令和元年 9 月市議会 建設水道委員会資料

第 1 2 5 号議案 工事の請負契約の一部変更について
市道江平浜平線トンネル新設工事

市道江平浜平線トンネル新設工事の設計変更予定について

工期変更理由

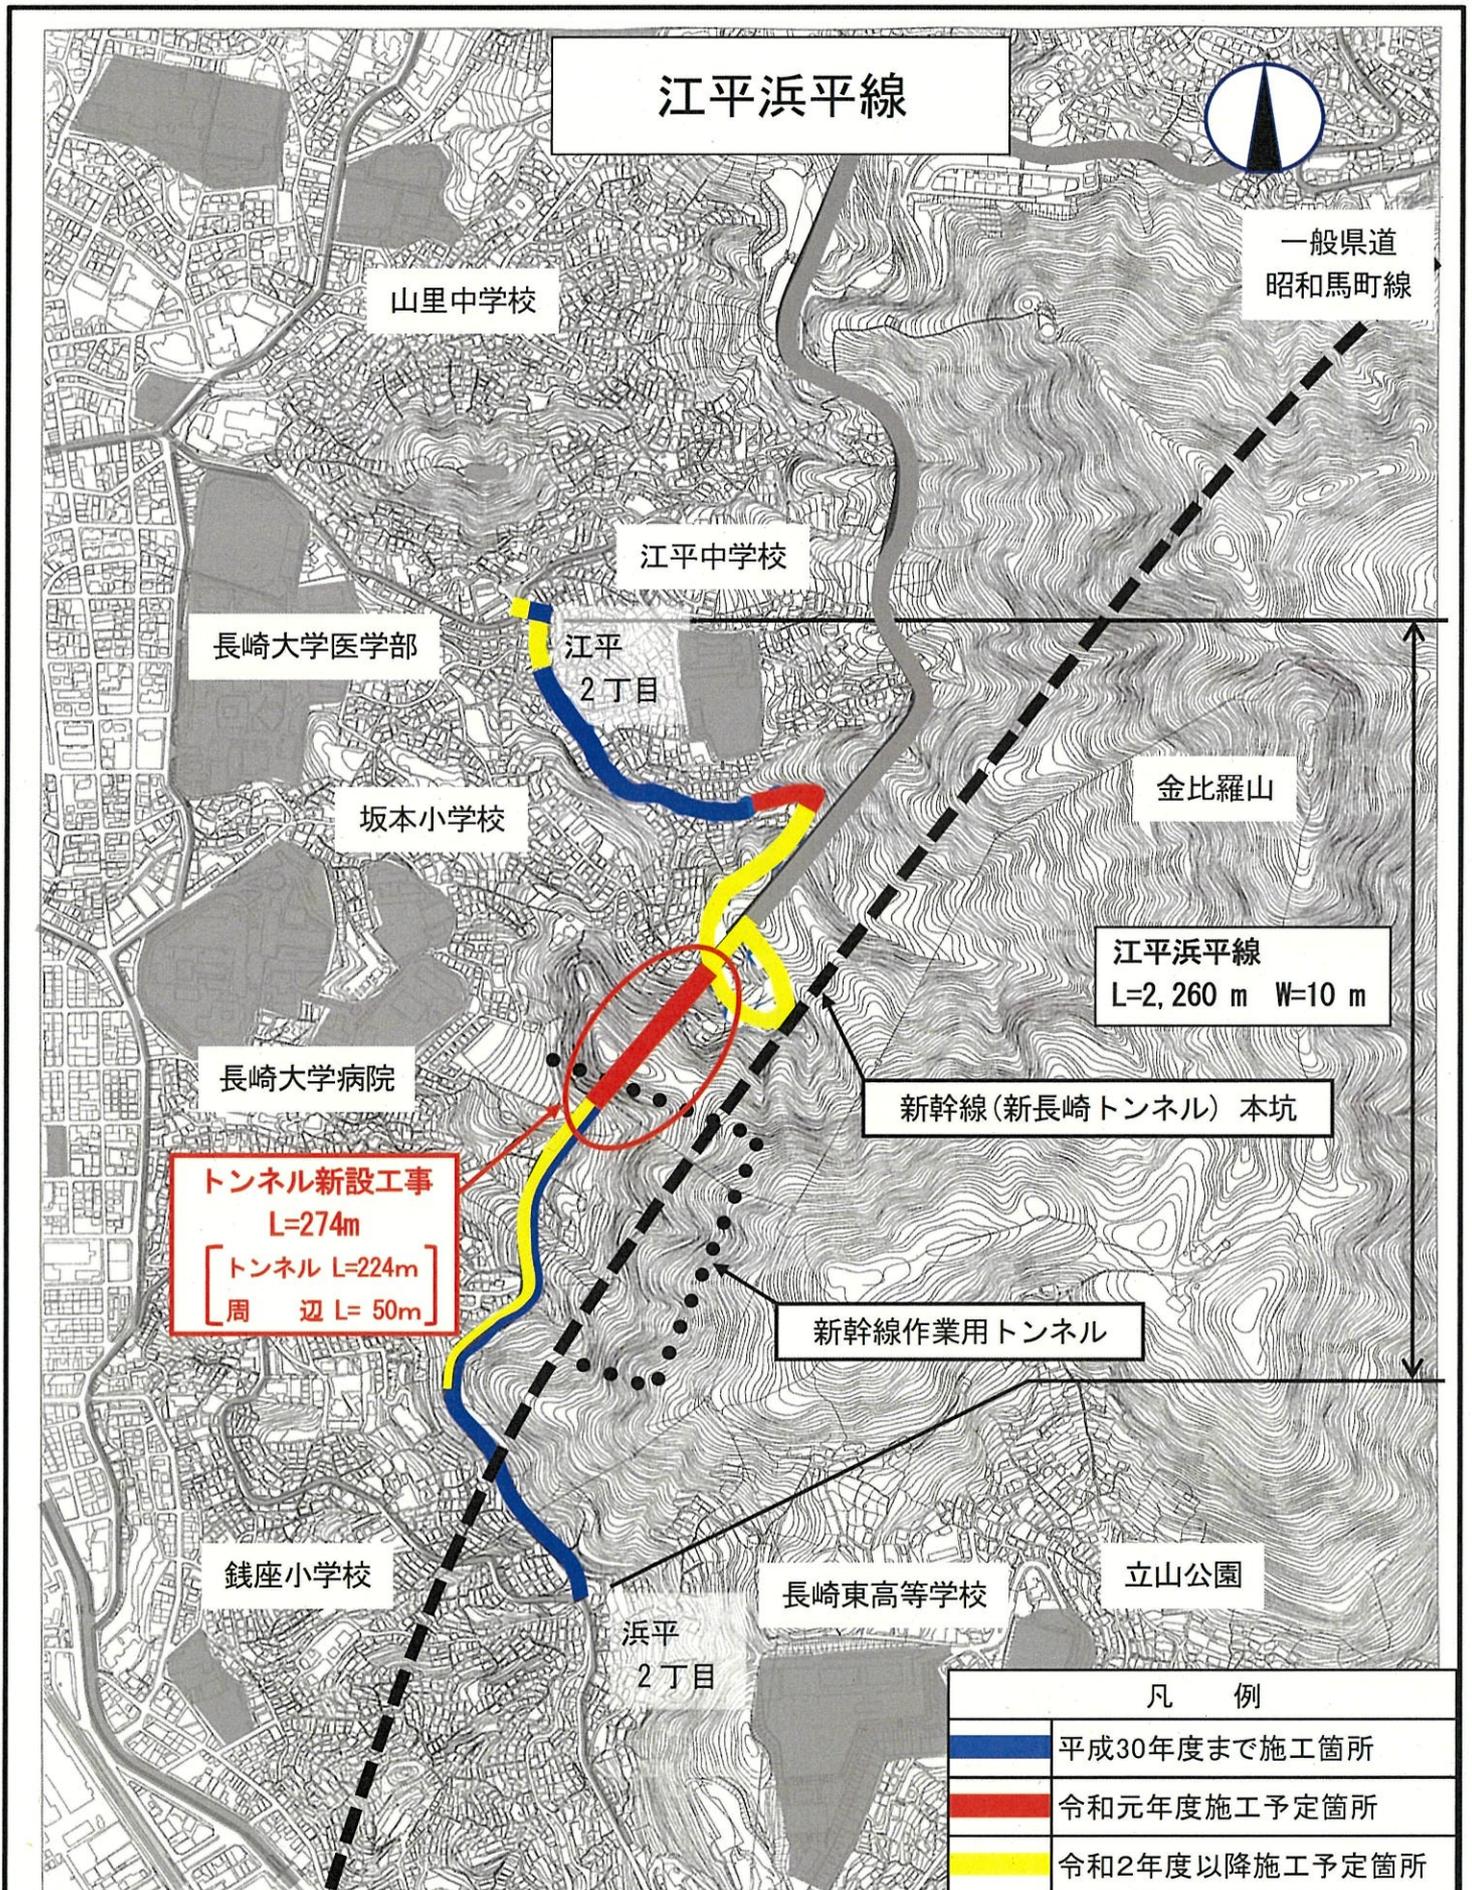
本工事の作業ヤードとして使用する浜平側トンネル坑口付近は、平成 25 年度から新幹線工事の工事車両通路として使用していたことから、当初計画では江平浜平トンネル工事の着手前に鉄道・運輸機構が通路の付け替え（迂回路）を行い、通路を作業ヤードとして確保することになっていたが、鉄道・運輸機構による迂回路用地の確保について、地権者との調整に時間を要し付け替えが遅れたため、作業ヤードが確保できず工事着手が遅れたことなどにより、工期を延長するもの。

地質縦断図

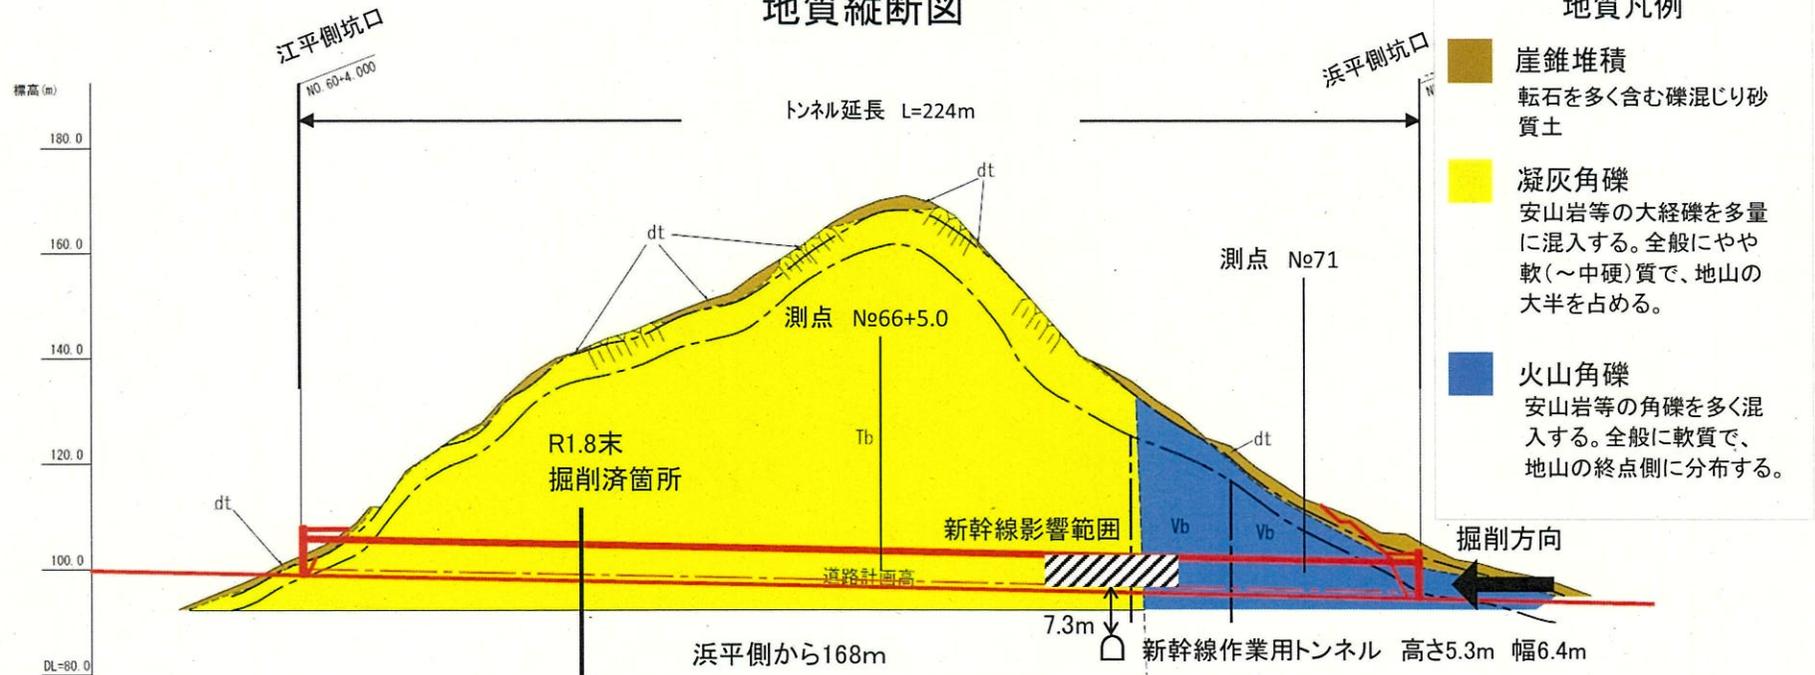
(ア) 当初、ボーリング結果などからトンネル中央部は良質な土質と想定していたが、掘削の結果、風化した亀裂の多い土質であったため、支保工や底面コンクリート(以下、「インバート」という。)が増工となる。(増工対象区間延長110m)

(イ) 当初、新幹線作業用トンネル上部は、良質な土質と想定しインバート不要区間としていたが、掘削の結果、風化した土質であったことからインバートが必要な区間となった。

なお、インバート施工の掘削を行う場合、新幹線作業用トンネルとの離隔が約7mしかなく双方のトンネルへ影響が想定されるため、影響範囲のインバート施工は、万全な安全確保のため新幹線作業用トンネル埋戻し(令和2年12月頃予定)後に行うこととする。(影響範囲31m)

また覆工コンクリートは、インバート施工後、地山の変位が安定した後に施工する必要があり、新幹線影響部のインバートが未施工の状況では地山変位の収束が確認できないため、今回の工事から削減し、新幹線作業用トンネル埋戻し後に実施する。

測点		NO.59	NO.60	NO.61	NO.62	NO.63	NO.64	NO.65	NO.66	NO.67	NO.68	NO.69	NO.70	NO.71	NO.72	NO.73
道路計画高		99.765	99.355	99.273	98.535	98.125	97.715	97.205	96.895	96.485	96.075	95.665	95.255	94.845	94.435	94.025
地盤高		92.60	99.89	111.90	127.66	141.65	149.24	158.92	170.18	181.84	190.51	199.13	207.77	216.45	225.15	233.85
地山区分		坑口付部	D II	D I	土質の変更 C II (110m)→D I						D I	D II	坑口付部	坑門

● 切羽状況写真

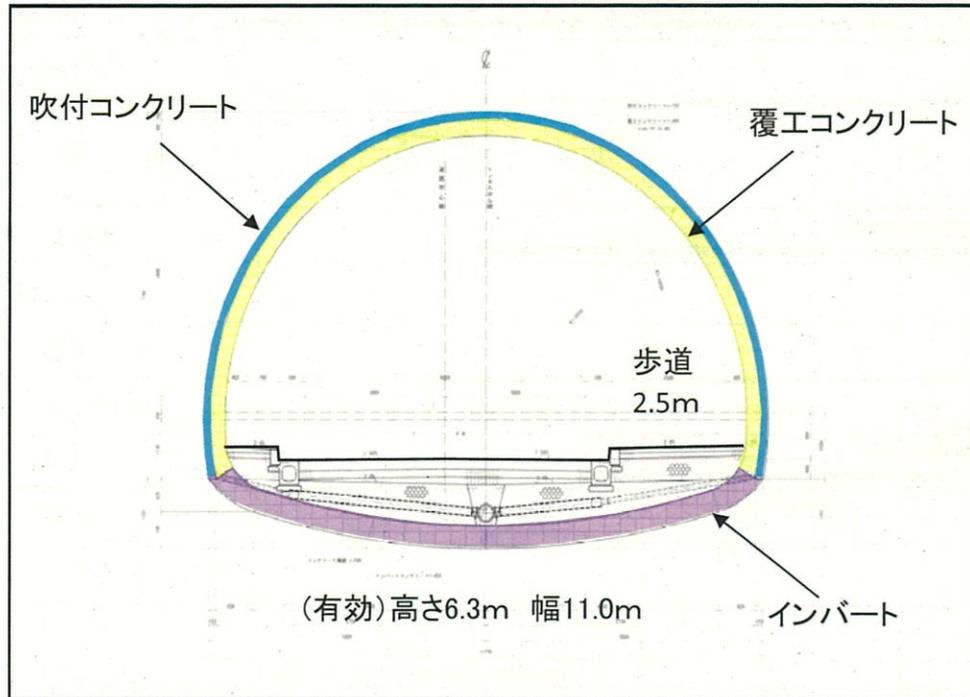
風化岩、水みち茶色変色、亀裂あり

No.71付近

No.66+5.0付近

風化岩、水みち茶色変色、亀裂あり
